Reactie op stukken Delfseplein Rotterdam

Voor Achmea Rechtsbijstand

Den Hoorn 7-10-2021

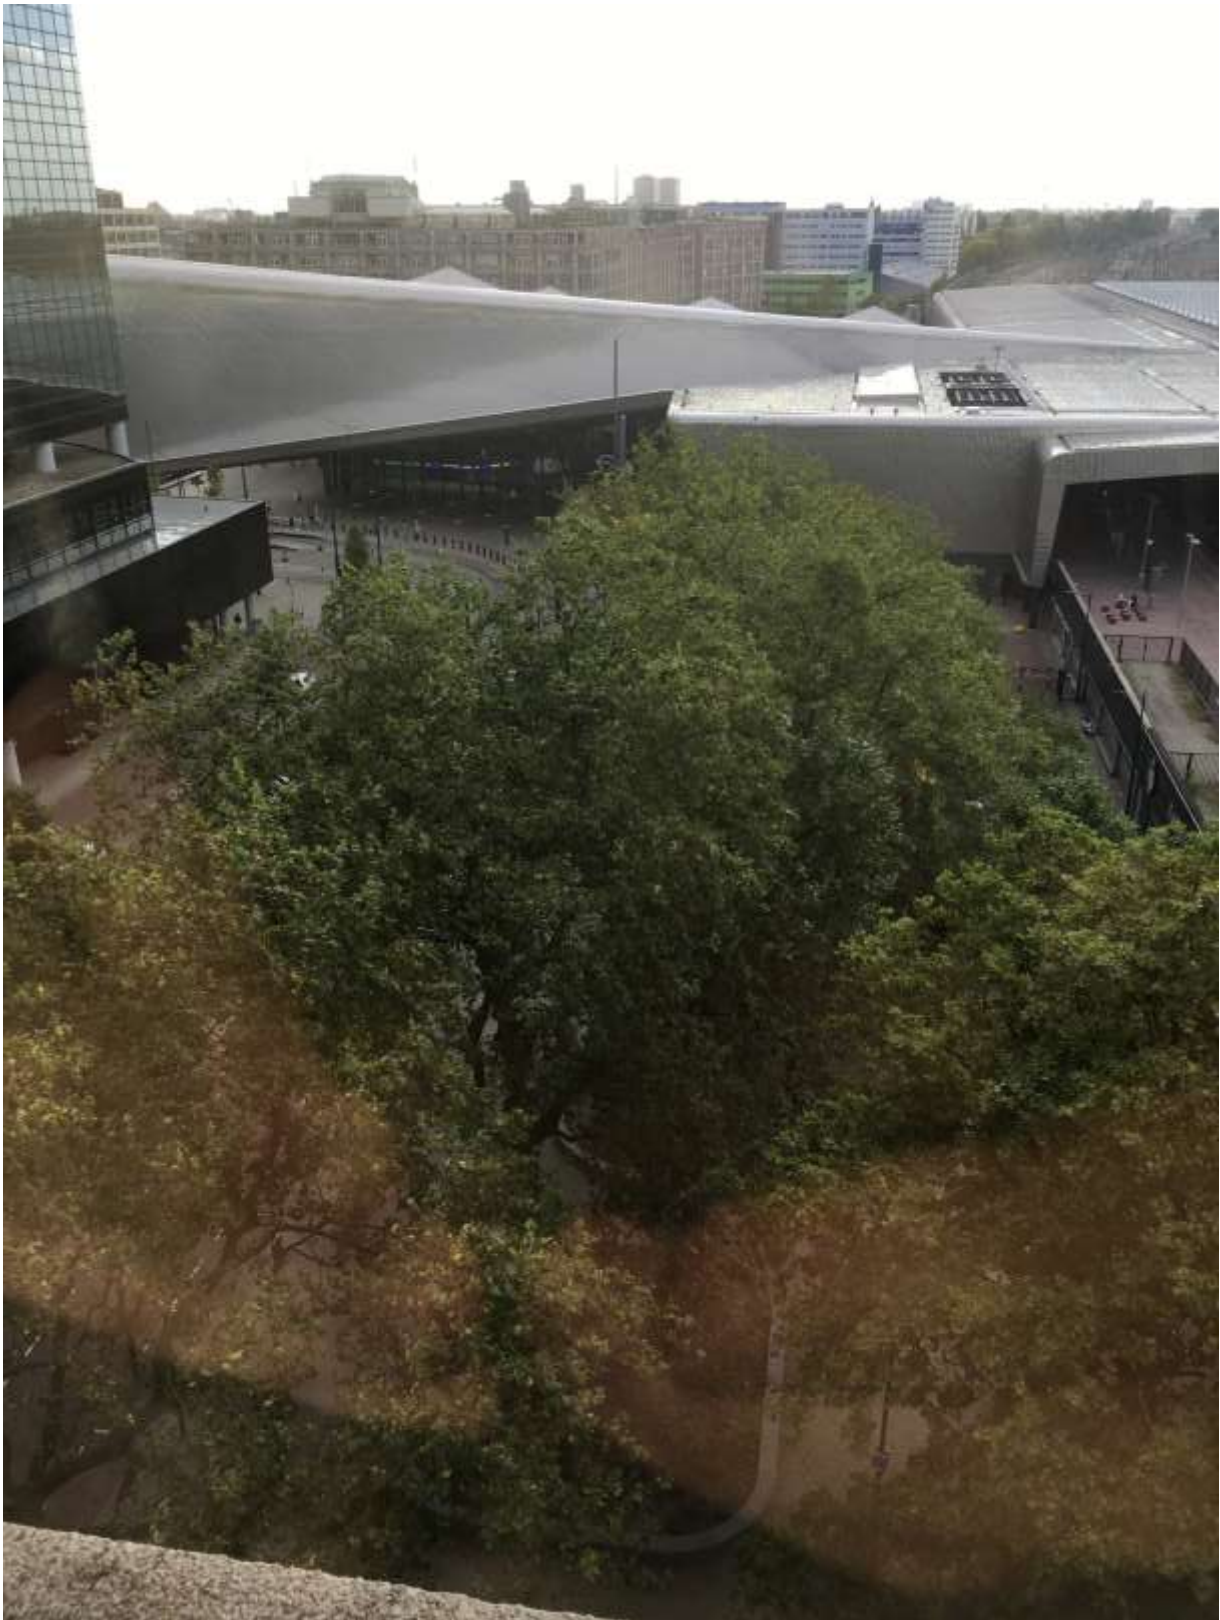
Conditie bepaling was in 2021 erg lastig bij platanen, omdat er door weersomstandigheden veel net uitgelopen bladeren verloren is gegaan. Hierdoor stonden veel platanen dit jaar minder in blad, wat het idee kan geven dat de conditie dit jaar slechter geweest is dan hij in werkelijkheid was. Bijgevoegde foto is gemaakt in september 2021. Hierop is goed de zien dat de boom een redelijke conditie heeft en zeker geen slechte conditie.
